**Avis de la Mission Régionale d'Autorité environnementale
Nouvelle-Aquitaine sur
le projet de parc éolien des « Genêts »
sur les communes de Chef-Boutonne, Lusseray et Melle (79)**

n°MRAe 2022APNA74

dossier P-2022-12539

Localisation du projet : Communes de Chef-Boutonne, Lusseray et Melle (79)
Maître(s) d'ouvrage(s) : société Volkswind
Avis émis à la demande de l'Autorité décisionnaire Préfète des Deux-Sèvres
En date du : 15 avril 2022
Dans le cadre de la procédure d'autorisation : Autorisation environnementale
L'Agence régionale de santé et la préfète de département au titre de ses attributions dans le domaine de l'environnement ayant été consultés.

Cartographie des enjeux habitats et flore – extrait étude d'impact page 118

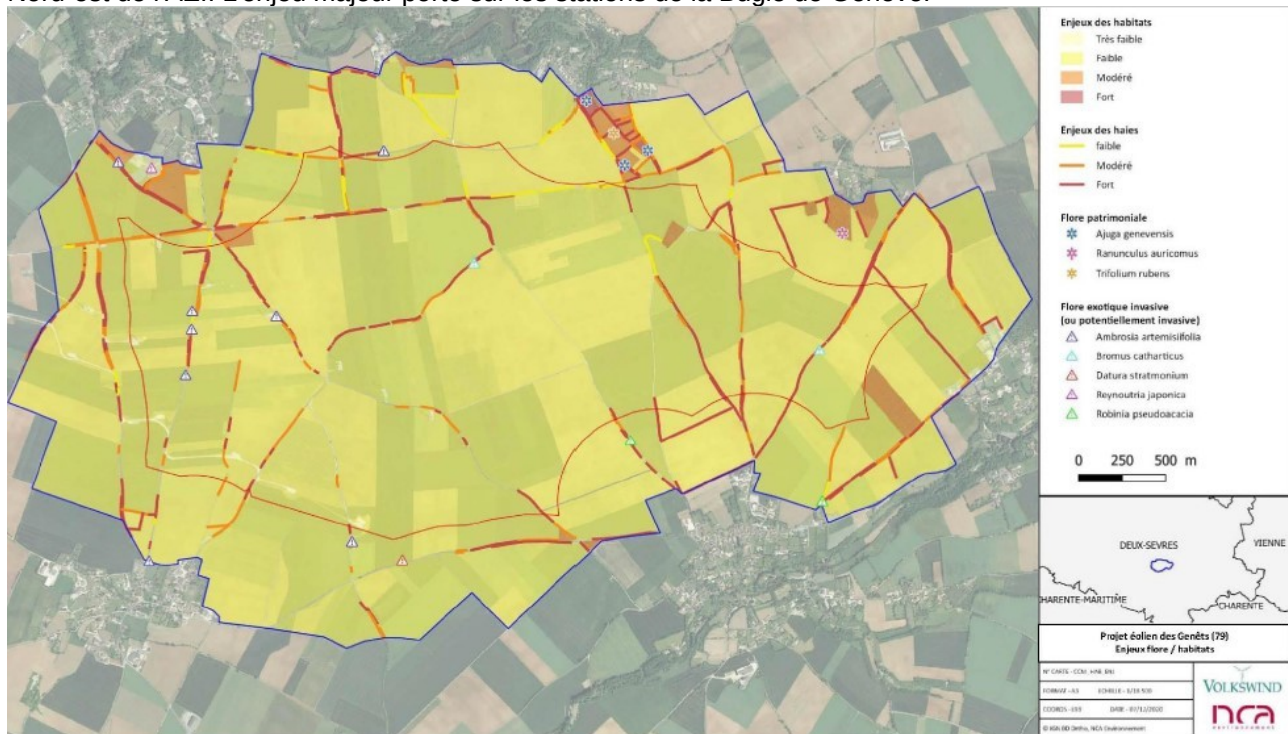
Le diagnostic d'état initial concernant la biodiversité est bien mené. Pour une meilleure valorisation des informations, la MRAe demande que les implantations retenues pour les cinq éoliennes soient matérialisées sur les cartes d'état initial de synthèse des enjeux écologiques.
